Service Information

Não identificação de transmissão de canal Estéreo/SAP.

Figura 2 – Posicionamento do CI 7600

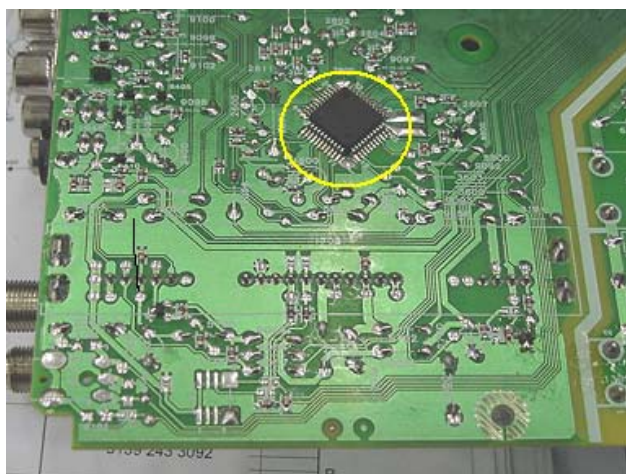
- ✓ Substituir o circuito integrado posição 7600 (Figura – 2)
- ✓ Substituir o diodo zener posição 6321 (Figura –3)
- ✓ Acrescentar a posição 4300 RESISTOR SMD 0R JUMPER (Figura – 4)

POSIÇÃO	DE	PARA	CÓDIGO
4300	---	RESISTOR SMD 0R JUMPER	3198 021 90030
6321	DIODO ZENER BZX79-B8V2	DIODO ZENER BZX79-C9V1	9331 177 80133
7600	CIRC INTGR MSP3415G	CIRC INTGR MSP3425G-QG-B8V3	9322 186 86671
